COMPLETAMENTO DEL SISTEMA SCIISTICO DELLA VALSESIA

Adeguamento e potenziamento del sistema di impianti a fune "Cimalegna-Passo dei Salati"
Seggiovia quadriposto ad ammorsamento automatico "Cimalegna"
Progetto definitivo-esecutivo

RELAZIONE ESPLICATIVA CHIARIMENTI SPONTANEI

ELABORATO n°	SCALA	DATA	REDATTO	L.Pozzo
D.16		MAGGIO 2017	CONTROLLATO	
			APPROVATO	C.Francione
NOME FILE	D.16 Relazione esplicativa chiarimenti spontanei			
REVISIONE N°	DATA	DESCRIZIONE REVISIONE E RIFERIMENTI DOCUMENTI SOSTITUTIVI

2.1 PLANIMETRIA DI PROGETTO:

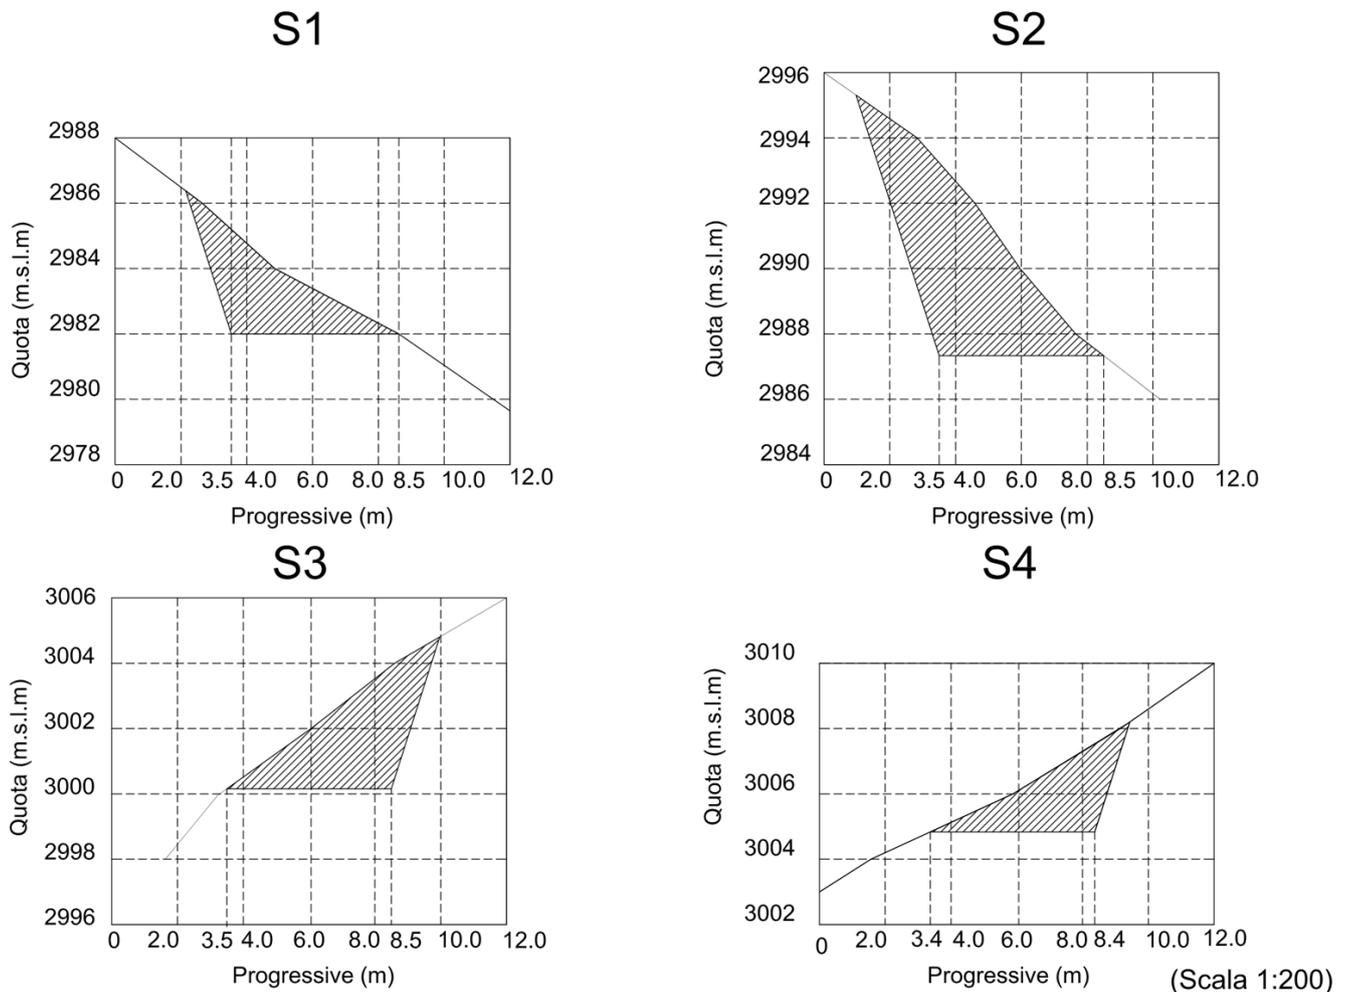
- in fase di calcolo di linea si è riscontrato che la soluzione portava ad un sensibile “innalzamento” della linea funiviaria proprio dovuto all’incrocio tra nuova seggiovia e pista ed alla necessità di mantenere i franchi di legge
- Tale “innalzamento” della linea , avrebbe comportato anche una maggiore altezza dei locali della stazione motrice, peggiorando l'impatto paesaggistico proprio nella zona più alta e visibile dell'impianto stesso disposta nella fascia di rispetto dei crinali
- negli approfondimenti progettuali si è verificato come la morfologia del versante nel settore interessato dal primo tornante sconsigli la realizzazione della pista

- l'intervento avrebbe interessato un'area dove sono state riscontrate specie rare
- la pista da sci aveva qualche problema funzionale in corrispondenza dell'intersezione con il blocco servizi e con il serbatoio per l'innevamento
- la pista da sci presentava una linea troppo diretta e quindi una pendenza eccessiva.

PLANIMETRIA
Sc. 1:1.000

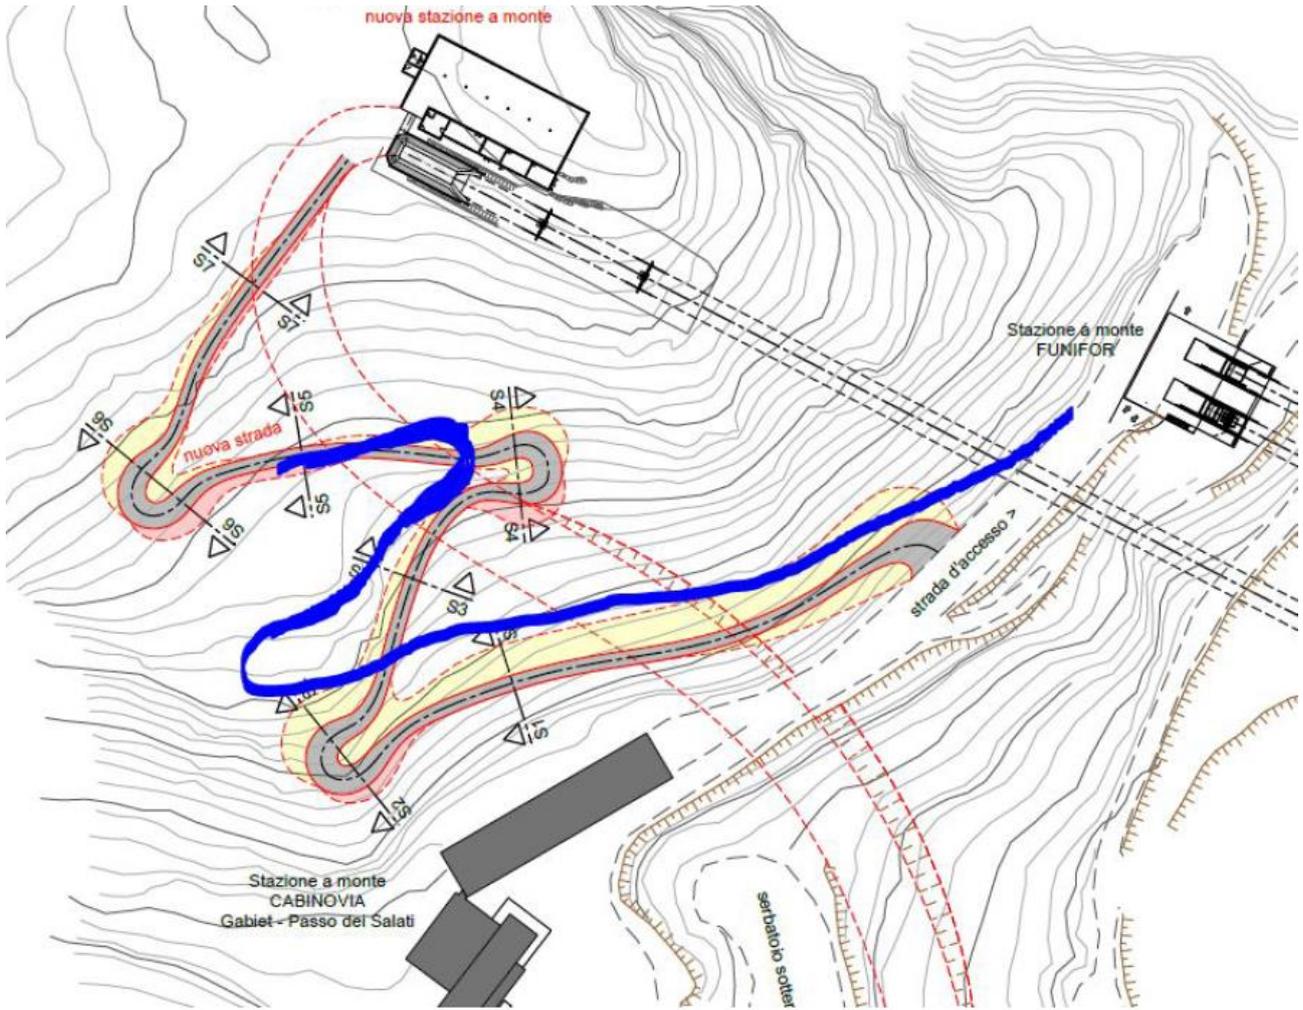
La viabilità ha origine nel tratto compreso tra il blocco servizi a fianco della stazione di monte della telecabina Gabiet-Salati e la stazione di arrivo del Funifor e prevede l'imbocco in direzione opposta a quello previsto nel progetto 1 per ovviare il problema creato dall'incrocio della pista stessa e la nuova linea della seggiovia in progetto evitando quindi l'innalzamento della linea funiviaria.

La pendenza della strada ed i tornanti sono stati calcolati e tracciati nel rispetto della sicurezza degli operatori e delle possibilità tecniche dei comuni mezzi d'opera cercando di evitare manovre pericolose agli autisti. Tale scelta ha comportato sbancamenti e fronti di scavo importanti.

Rispetto alla precedente versione è stata modificata l'intersezione con il serbatoio per permettere la connessione della pista con i tracciati confluenti verso Gressoney.

Modificati i presupposti tecnici, come citato in premessa, è stato possibile rivedere in parte il tracciato della strada e di conseguenza modificare anche lievemente quello della pista da sci.

Si sono eliminate quasi totalmente le ripide scarpate in scavo con pendenze e lunghezze considerevoli ; inoltre, i rilevati in pietrame previsti dal progetto consegnato determinavano elementi che andavano a rendere maggiormente evidente l'antropizzazione di un ambiente molto delicato e posto nelle vicinanze di un crinale. Tale modifiche hanno quindi diminuito nettamente l'impatto paesaggistico dell'opera nel suo complesso.

FOTOINSERIMENTO

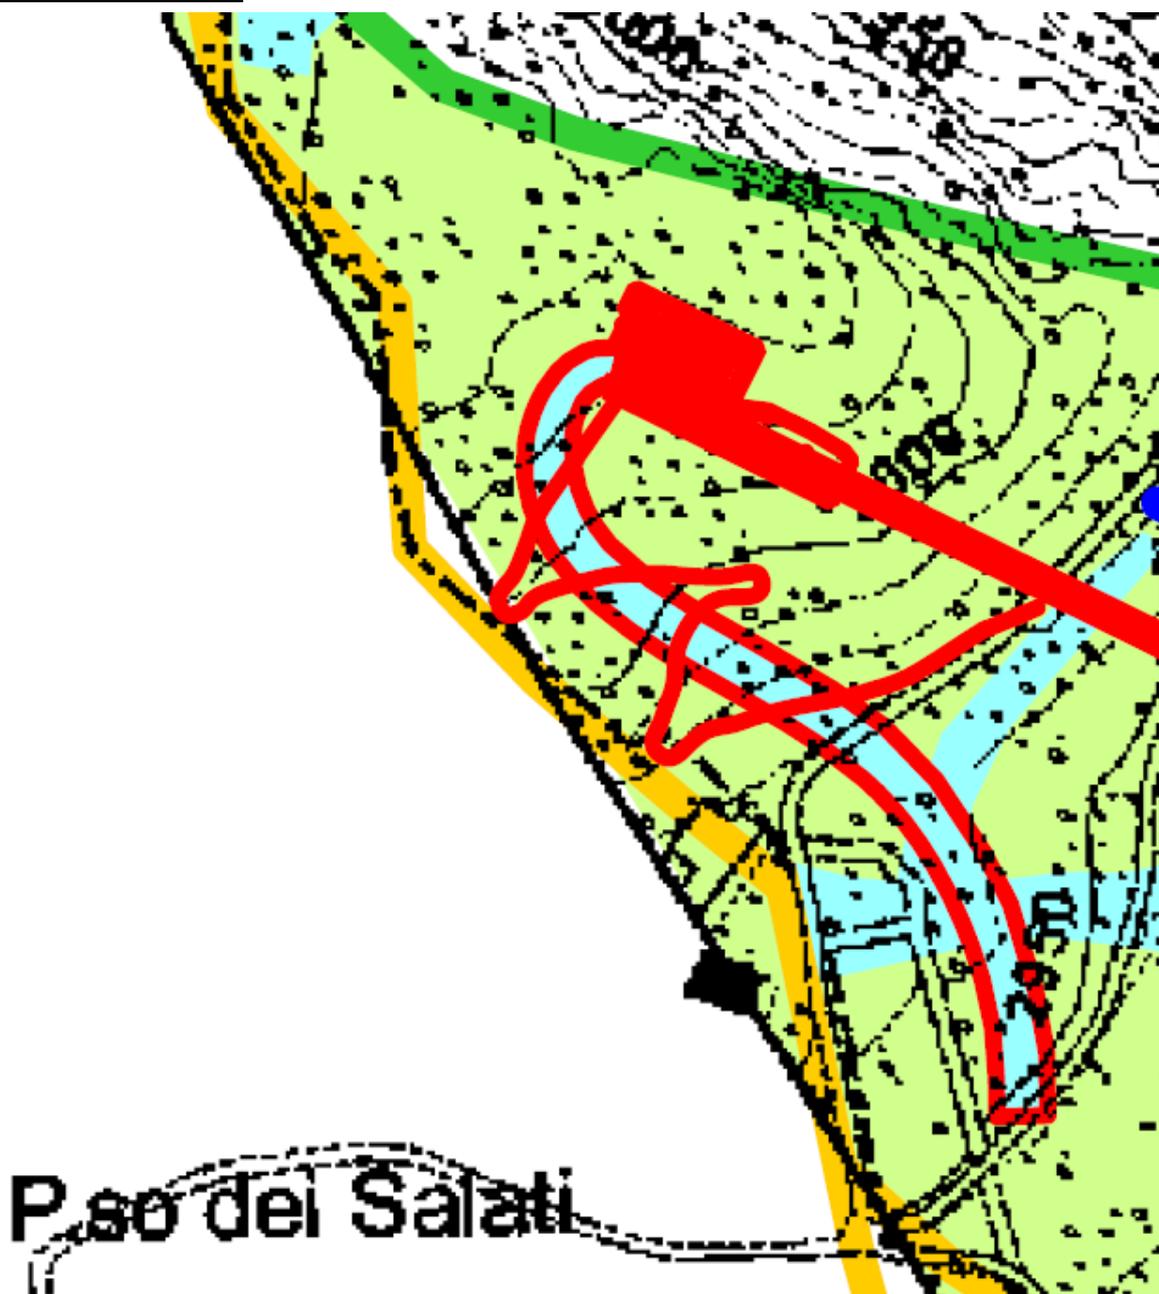
Si riporta al seguito la fotografia dell'area interessata dalla strada di servizio e raccordo pista da sci, e successivo fotoinserimento delle opere.

Sez. S1

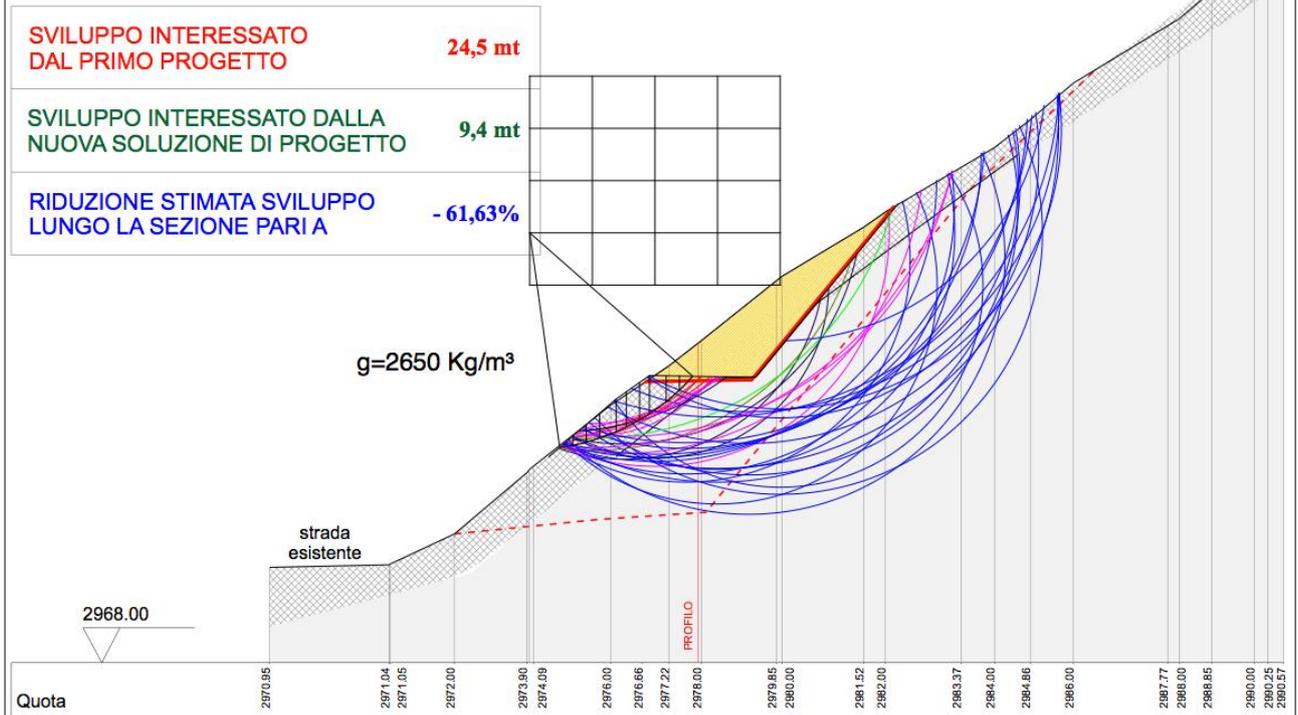
A seguito delle modifiche del tracciato della strada di servizio in oggetto, vengono riproposte le verifiche di stabilità, che riguardano le sezioni in cui si riscontrano le condizioni geomorfologiche meno favorevoli. In tutti i casi esaminati è stata verificata la stabilità dei versanti a lavori ultimati, ai sensi delle NTC 2008.

Fs minimo individuato	1.66
Ascissa centro superficie	71.1 m
Ordinata centro superficie	-20.56 m
Raggio superficie	6.73 m
